**Avis délibéré
de la Mission régionale d'autorité environnementale
Provence-Alpes-Côte d'Azur
sur la création d'une hélistation au lieu-dit « le Pilon »
sur la commune de Saint-Tropez (83) concernant le projet de
desserte en hélistations de la presqu'île de Saint-Tropez –
2ème avis**

N°MRAe
2021APPACA20 / 2791

Figure 3: cartographie du niveau de bruit particulier à 1,70 m de hauteur dans le cas d'une procédure CP1 avec trouée de 1 216 m. Source : étude acoustique.

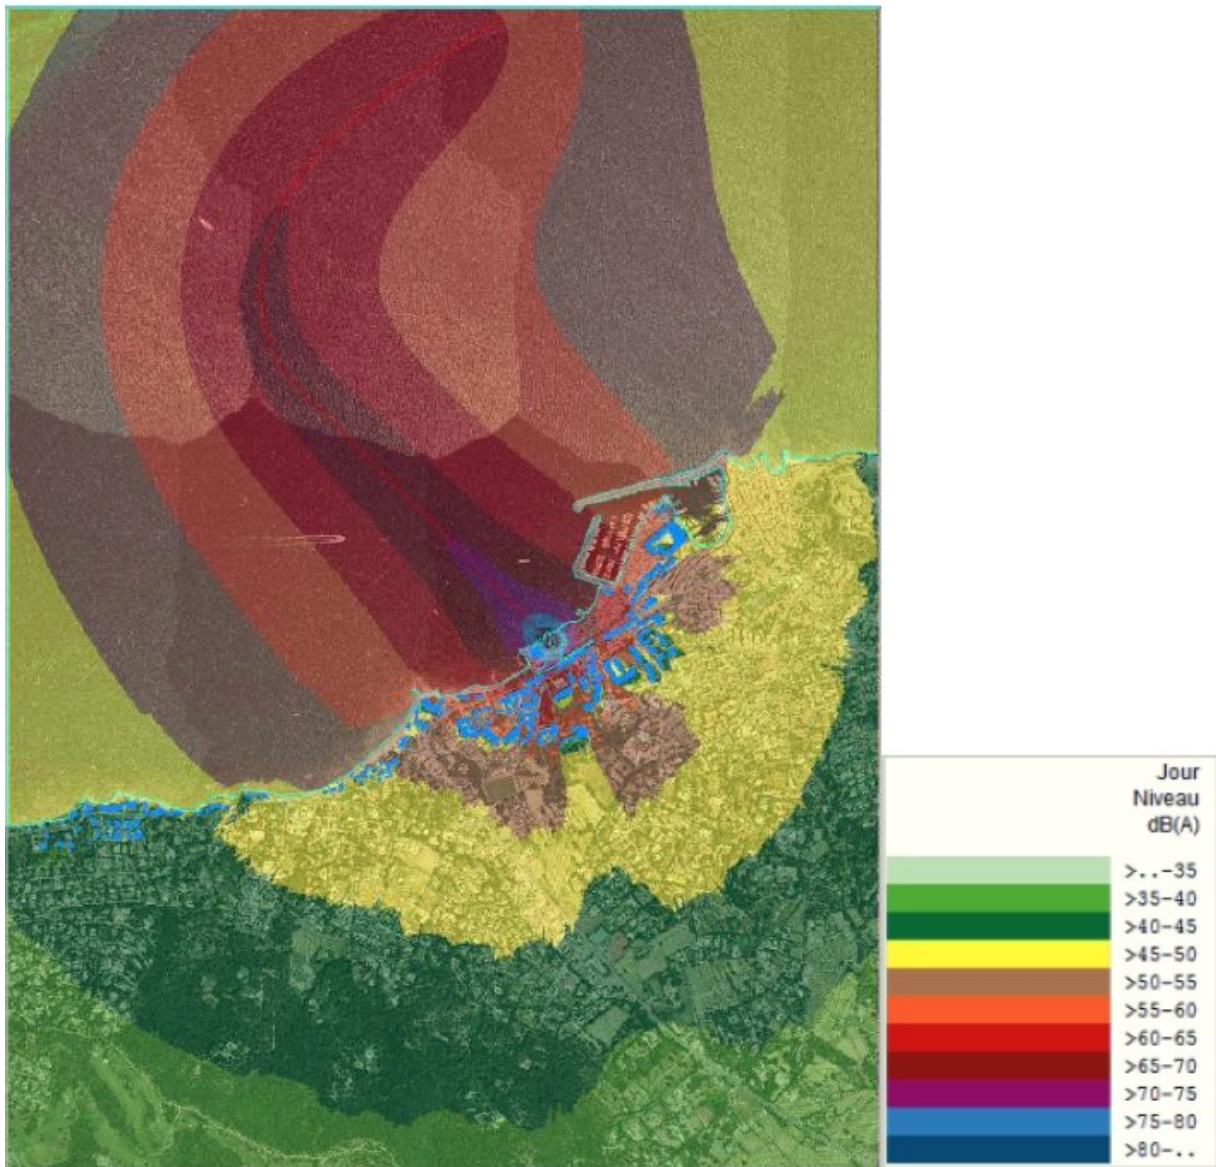
La modélisation acoustique montre que, si l'on opte pour une procédure CP1, les émergences admissibles sont dépassées pour la quasi-totalité des onze points récepteurs (sauf un) à partir du premier passage d'hélicoptère. L'étude acoustique conclut donc que la procédure CP1 est « à proscrire ». Or, le dispositif proposé n'offre pas la garantie d'une interdiction de l'utilisation de la procédure CP1 lors des phases d'approche sur la future hélistation du Pilon, comme préconisé dans l'étude acoustique

La MRAe recommande de présenter un dispositif garantissant l'interdiction de la procédure CP1 lors des phases d'approche sur la future hélistation du Pilon, ainsi que les modalités prévues permettant d'assurer le respect de cette interdiction.

Figure 4: cartographie du niveau de bruit particulier à 1,70 m de hauteur dans le cas d'une procédure CP2 avec trouée de 1 216 m et pente à 12,5 %. Source : étude acoustique.

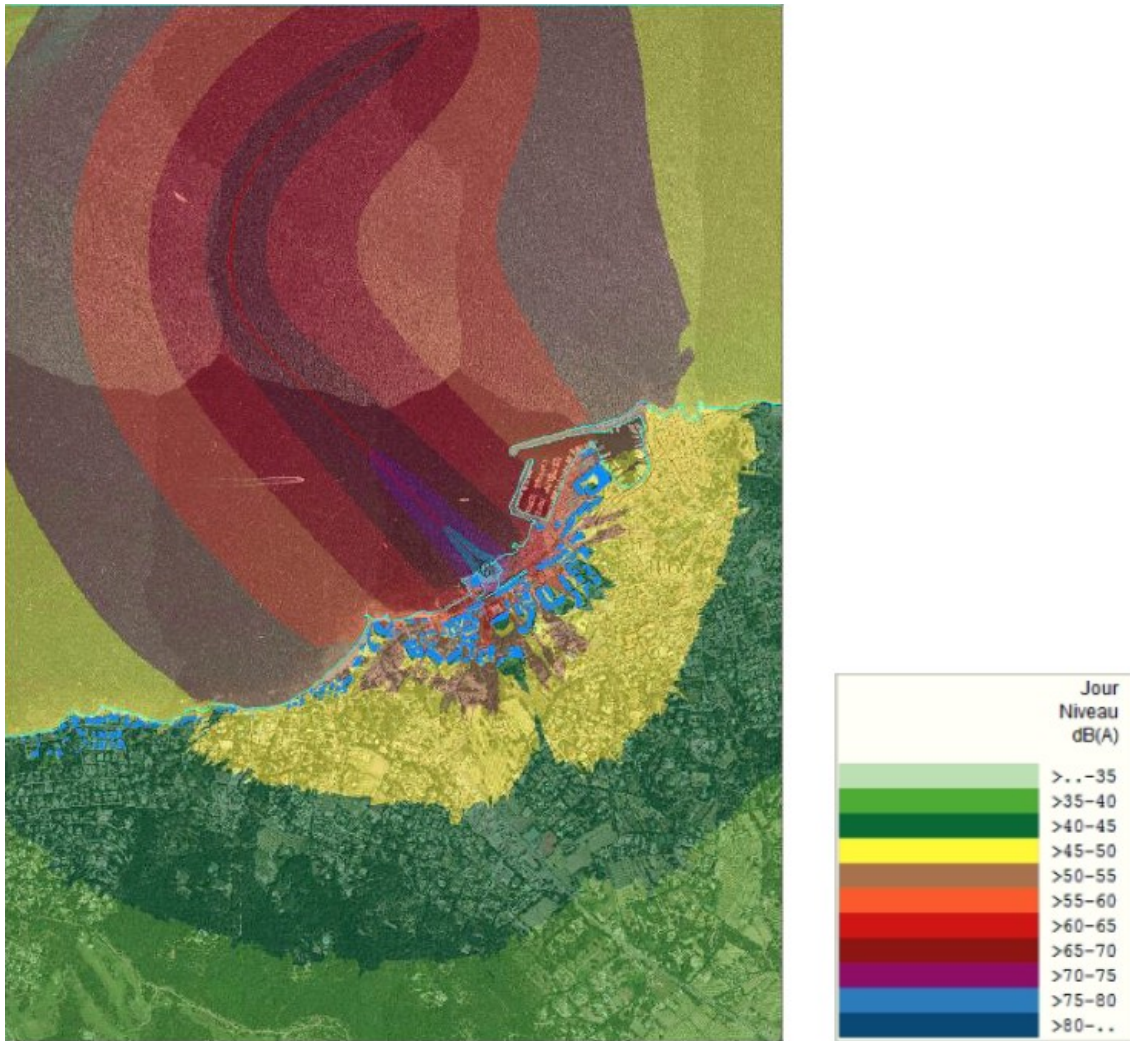
Concernant les procédures CP2 ou CP3, la modélisation acoustique montre que l'impact sonore n'est admissible que dans la mesure où le nombre de rotations journalières est limité à 4. Au-delà, le dépassement serait au moins de 8 dB(A), ce qui est considérable en termes d'impacts auditifs. C'est pourquoi, selon le dossier, l'exploitation de l'hélistation devrait rester limitée à 2 ou 4 rotations quotidiennes, au regard des impacts sonores sur les habitations les plus exposées.

Au-delà de ce nombre maximal de rotations, l'étude acoustique spécifie que « la mise en place d'un écran en périphérie de l'hélistation permettrait d'apporter un gain substantiel au-devant des bâtiments les plus exposés et d'autoriser davantage de passages d'hélicoptères dans le respect des émergences admissibles, à l'exception du restaurant « Les Viviers du Pilon » en raison de sa situation et de sa proximité et pour lequel aucun scénario ne paraît satisfaisant ».

Or, l'engagement de la commune de Saint-Tropez, maître d'ouvrage, sur la mise en œuvre d'un mur anti-bruit pour limiter les incidences acoustiques de proximité n'est pas clairement établi par l'étude d'impact. L'étude indique dans le tableau 4 (milieu humain – impacts et mesures, impacts résiduels après mesures), qu'une mesure « MH2 création du mur anti-bruit » est prévue, mais aussi que l'opération prévoit « éventuellement des murs anti-bruit posés au sol et remplis de terre ». La MRAe relève que le dossier ne présente pas l'emplacement et les caractéristiques de l'écran acoustique (hauteur, longueur, matériaux...) et n'évalue pas ses incidences sur les nuisances sonores (gain
